Objet : FOREST. Avenue Brugmann 185

Demande de permis d'urbanisme portant sur la modification de la façade à rue, la mise en conformité du nombre de logements et la réalisation de terrasses au rez-de-chaussée et au 1^{er}

Avis de la CRMS

Coupe. Situation de droit

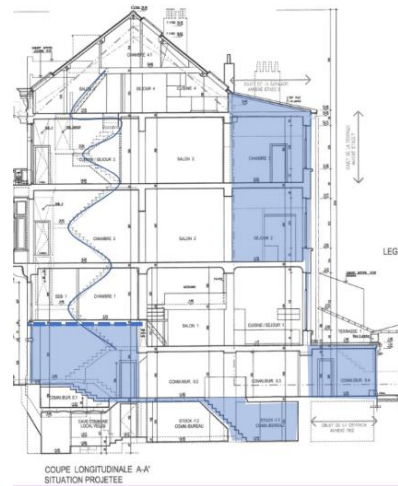
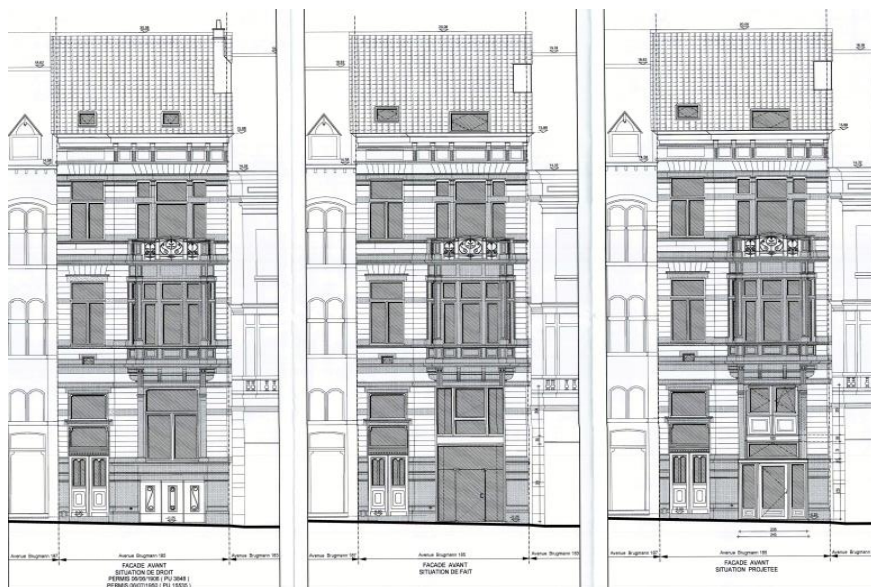
En préambule, la CRMS ne peut que regretter les interventions en façade avant et les changements de niveau intervenus dans les pièces avant, à rue. Dans la mesure où l'affectation commerciale est régulière, alors que les modifications apportées en façade ne le sont pas, il est difficile désormais de revenir à une situation cohérente. Une proposition 'historicisante' paraît en tous les cas peu appropriée, car un retour à une situation historique n'est pas compatible avec les nouveaux niveaux de plancher. Revenir à une situation proche de l'état de 1906 impliquerait, quant à elle, le rétablissement des niveaux de planchers d'origine, ce qui n'est pas compatible avec l'affectation commerciale, régulière.

Dans ce contexte particulier, la CRMS recommande de recourir à une proposition contemporaine sobre et soignée. Par souci d'intégration, elle insiste toutefois pour que la composition soit harmonieuse et que les nouveaux châssis et éléments de parement soient sobres et élégants, les détails soignés et les matériaux de belle facture. L'immeuble, outre sa qualité architecturale, se situe en effet dans une *zone de protection d'un ensemble de 3 maisons Art-Nouveau*. La CRMS ne formule, par ailleurs, pas de remarques particulières sur les autres interventions demandées en façade arrière et à l'intérieur, sans impact sur la zone de protection.
